沈阳市建设工程规划许可证变更批后公示板

沈阳华晔建筑工程有限公司位于沈阳经济技术开发区冶金五街9甲1号工业项目
规划许可变更批后公告

建设工程规划许可证号:沈开建证附更字2024年0016号（建字第210106201710036号）
发证日期:2024年8月19日
项目名称:工业（沈阳华晔建筑工程有限公司新建厂房及办公楼工程）
建设位置:沈阳经济技术开发区冶金五街9甲1号
建设单位:沈阳华晔建筑工程有限公司
联系电话:沈阳华晔建筑工程有限公司 18840659370
沈阳市自然资源局经济技术开发区分局，024-25375039
联系地址:沈阳经济技术开发区中央大街21甲5号，工程建设专区综合受理窗口收(请注明“规划公示”字样)
公告期限:发证日期起至规划核实合格止

建设工程规划许可证内容变更通知书

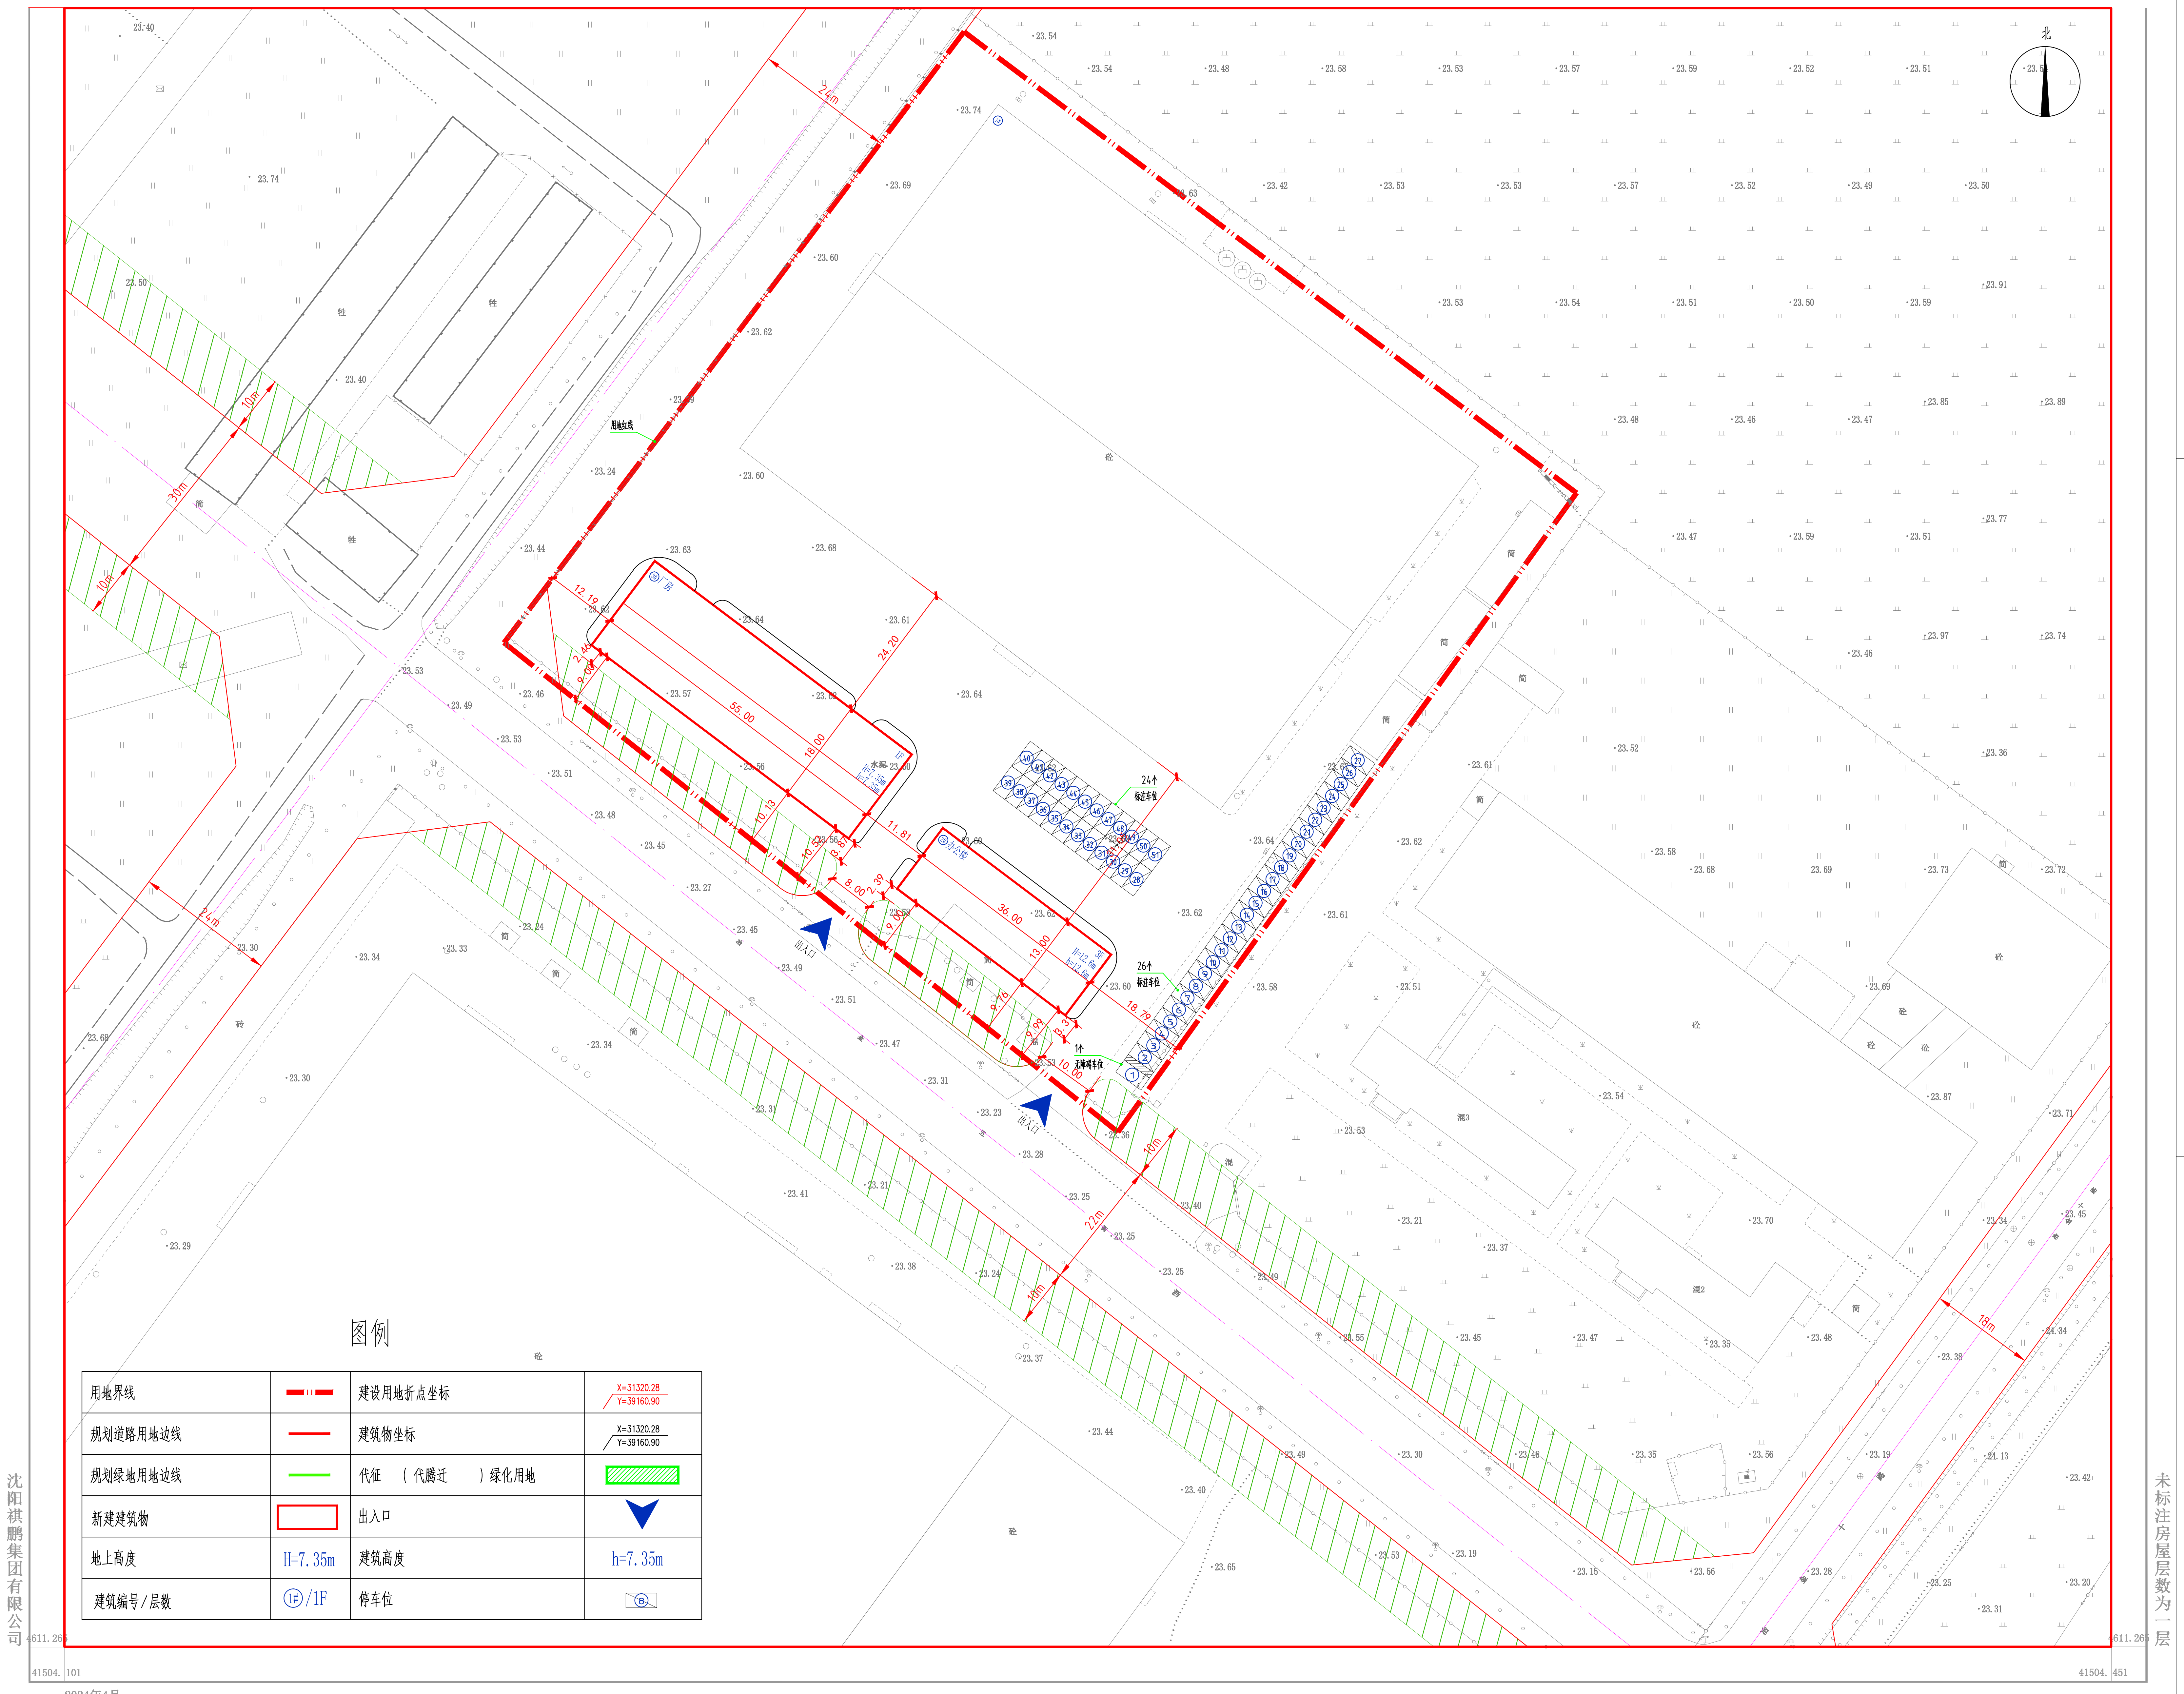
审定意见	依据建设单位申请，对《建设工程规划许可证内容变更通知书》（沈开建证附更字2017年0024号）内容作如下变更： 1、2#建筑，地上高度由19.26米变更为12.6米，建筑高度由16.05米变更为12.6米，层数由4F变更为3F，建筑面积由1624.97平方米变更为1404平方米； 2、3#建筑，地上高度由9.97米变更为7.35米，建筑高度由8.65米变更为7.35米，建筑面积由1810.56平方米变更为990平方米； 3、综上，总建筑面积由11117.46平方米变更为10075.93平方米，总计容面积由20337.71平方米变更为17485.62平方米，容积率由1.16变更为0.99，建筑密度由55.5%变更为52%，绿地率由15%变更为8%，停车位总计51个，建筑立面及色彩调整，具体详见效果图及建筑物色彩要素一览表。 其他内容不变，按照《建设工程规划许可证内容变更通知书》（沈开建证附更字2017年0024号）执行。
公共配建备注	
其他要求	
	停车位共计 51 个；其中地上 51 个；地下 0 个；
